Projekt zmian rozporządzenia Ministrów Infrastruktury oraz Spraw Wewnętrznych i Administracji z dnia 31 lipca 2002 w sprawie znaków i sygnałów drogowych w zakresie znaków drogowych dotyczących ruchu rowerów (D.U.2002.170.1393 z późn. zm) w związku z nowelizacją ustawy Prawo o Ruchu Drogowym z 1 kwietnia 2011 roku (D.U.2011.92.530).

PROPONOWANE ZMIANY WRAZ Z UZASADNIENIEM:

11. T-22a - dwukierunkowy ruch rowerowy na prostej drodze dla rowerów,

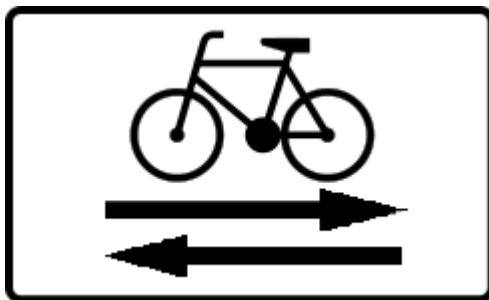
7a. Umieszczona pod znakiem A-7 tabliczka T-22a umieszczona pod znakiem informuje, że droga lub drogi dla rowerów są dwukierunkowe lub że w jezdni jednokierunkowej dopuszczony jest dwukierunkowy ruch rowerów lub rowerów i wózków rowerowych.

przejeździe dla rowerzystów lub ogólnodostępnej drodze jednokierunkowej
